## Zandsepad (*stand van zaken*)

Op 4 juli 2018 heeft de Raad van de gemeente Nijmegen conform raadsvoorstel 59/2018 besloten:

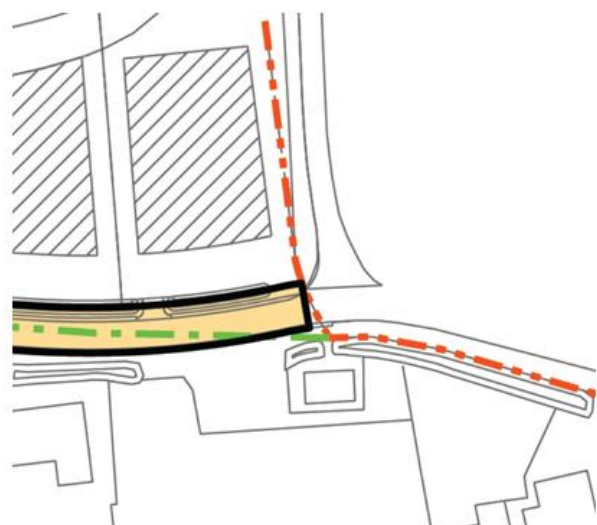
Hoewel het om verschillende openbare ruimten gaat waarvan er een in de woonplaats Nijmegen en de andere in de woonplaats Lent ligt, is op beide tekeningen precies hetzelfde gedeelte ingekleurd. De woonplaatsgrens is met een onderbroken groene lijn aangeven.

tekening met nummer 536371 – A en B: detail 02

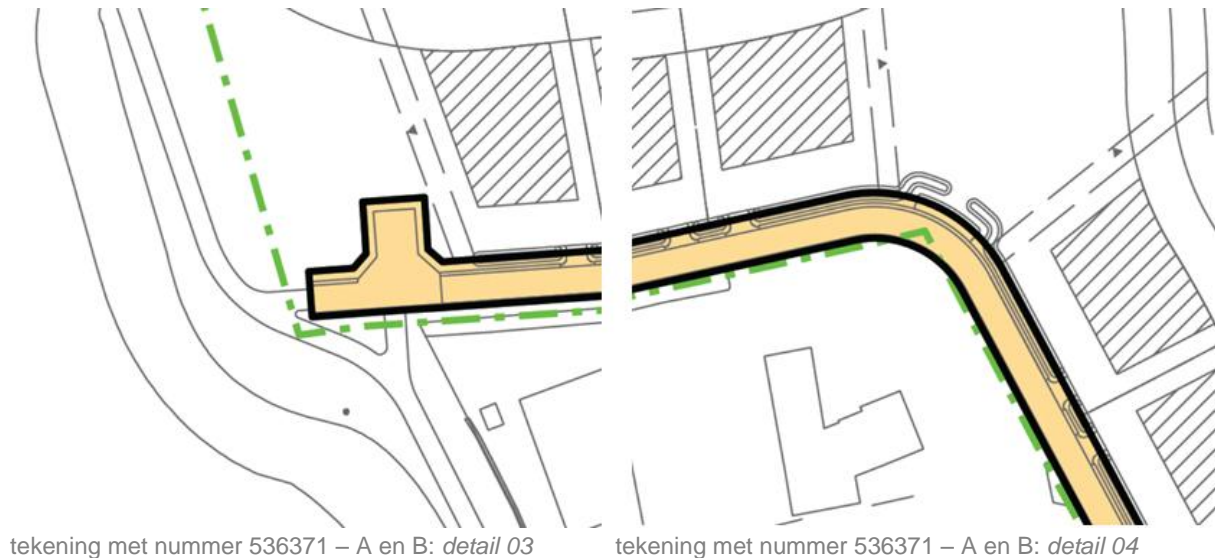
Op de bijgaande tekening met nummer 536371 – B (gewijzigd 02-05-2018) valt het begin van Zandsepad in de woonplaats Nijmegen niet samen met op de gemeentegrens die met een onderbroken rode lijn is aangegeven (zie *detail 02*).

Wat hiermee precies bedoeld wordt, is niet duidelijk. Het Zandsepad in de woonplaats Lent begint op de bijgaande tekening met nummer 536371 – A (gewijzigd 02-05-2018) niet bij de gemeentegrens (onderbroken rode lijn), maar bij de woonplaatsgrens (onderbroken groene lijn). Openbare ruimte ID 026830000000435 in de woonplaats Lent grenst niet aan openbare ruimte ID 1705300000000794 in de woonplaats Ressen (zie *detail 02*).
